# 泊発電所 3 号炉 可搬型重大事故等対処設備保管場所 及びアクセスルートについて (審査会合指摘事項に対する回答)

令和 5 年 7 月 20 日  
北海道電力株式会社

# 審査会合での指摘事項に対する回答

図 防雪シートの設置イメージ

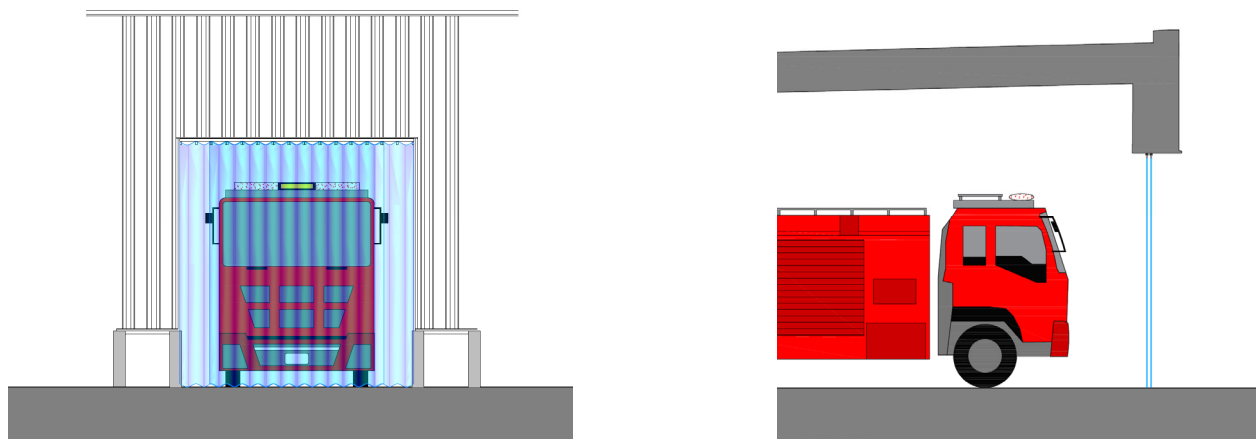
### 【指摘事項】（第1149回審査会合（令和5年5月25日））230525-3

51m倉庫・車庫の出入口に設置される防雪シートについて、可搬型重大事故等対処設備の運搬、移動に影響を及ぼさない設計とされているが、具体的にどのような設計とすることで、運搬、移動に影響を及ぼさない設計とするのか説明すること。

- 51m倉庫・車庫の出入口は、地震時の変形によりシャッターが開閉不能となる可能性を考慮してシャッターを撤去し、積雪の影響を軽減するための防雪シートを設置する方針である。
- 防雪シートは、以下に示すとおり可搬型重大事故等対処設備の運搬、移動に影響を及ぼさない設計とする。
  - 人力で開閉可能な設計とする。
  - 地震等の発生によりシートが脱落した場合においても、人力で排除可能な重量とする。
  - 不燃性材料又は建築基準法施行令若しくは消防法施行令に基づく試験により不燃性材料と同等の性能であることを確認した材料を用いる。
- また、防雪シートは、想定される自然現象等に対して、防雪シート自体が他の設備に悪影響を及ぼさないものとする。
  - 竜巻に対する影響については、51m倉庫・車庫の出入口に固定するものの、飛来物になる可能性があるが、竜巻の評価における設計飛来物に包含できることを確認した。
